品番	S 221AF	品名	手洗付密結タンク	1 / 3
----	---------	----	----------	-------

衛生陶器補修品互換性情報

No. E0026

件名 タンク整流ジャバラについて

タンクふた底の違い

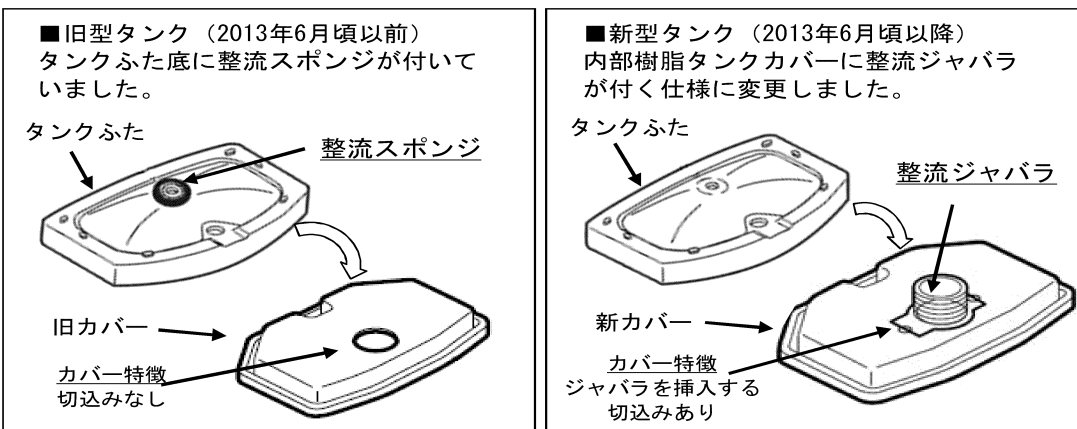
■対象製品のタンクふたには、ふた底に整流スポンジが付いているものと、付いていないものがあります。2013年6月頃から順次整流ジャバラ式に切り替えられています。
(新旧でカバー形状は異なりますが、整流ジャバラのみの取り替えは可能です)

- 現行製品は整流ジャバラ式に切り替わっていますので、整流スポンジは付いていません。
- 現在のタンクふた、陶器タンク式、内部樹脂タンク式、内部樹脂カバーのみの補修品には、整流ジャバラが付いていますので、補修の際、タンクふた底に整流スポンジが付いている場合は、はがして整流ジャバラ式に切り替えてください。
- 整流スポンジを付けたまま整流ジャバラ仕様のカバーを付けると、ふたが浮いてがたつきや漏水の原因となりますので、必ず整流スポンジは、はがしてください。
- 既に整流ジャバラが付いている製品に対して、補修品を手配すると整流ジャバラがだぶる場合があります。その場合は破棄ください。
